בית ספר הקרייה

העצמאות 63 אשדוד רובע הסיטי

סיכום מבדק שנתי

מבדקי בטיחות מנהל חינוך

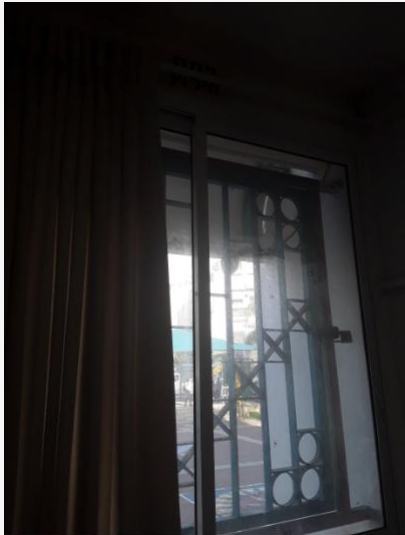
9/4/2024 7:29	5.36 מעקים ומסעדים	מסעדי יד יותקנו משני צידי מהלך המדרגות .	1	יציא מבית הספר לכוון מערב	חוסר במסעד יד
------------------	--------------------------	--	---	------------------------------	---------------

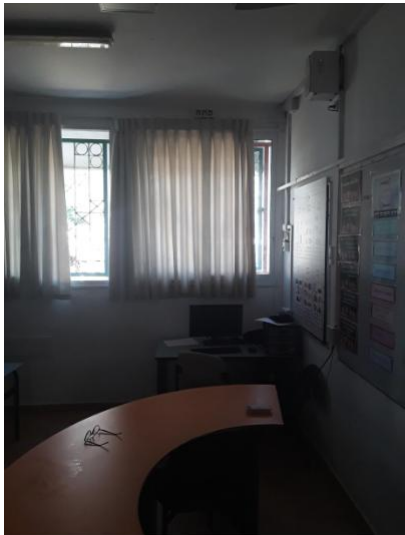
חוסר באבנים משתלבות פינה בחצר לכוון מערב 1 לא יהיו מפגעי תשתית בבניין ובכיתות ובפרט סדקים במבנה, רצפות שקועות, סימני רפיון (כגון "בטן") בתקרות תלויות ומפגעי תשתית אחרים. מפגעים קבועים וניידים 5.10 9/4/2024 7:32
	תאורה בפרוזדור מרצדת פרוזדור כתות ב 1 כל אביזרי החשמל יהיו שלמים ומקובעים למקומם. מפסקים ושקעים 9.5 9/4/2024 7:37
	שוקת מים שניים משלשת הברזים תקולים פרוזדור כתות ב 1 לא יהיו מפגעי תשתית בבניין ובכיתות ובפרט סדקים במבנה, רצפות שקועות, סימני רפיון (כגון "בטן") בתקרות תלויות ומפגעי תשתית אחרים. מפגעים קבועים וניידים 5.10 9/4/2024 7:39
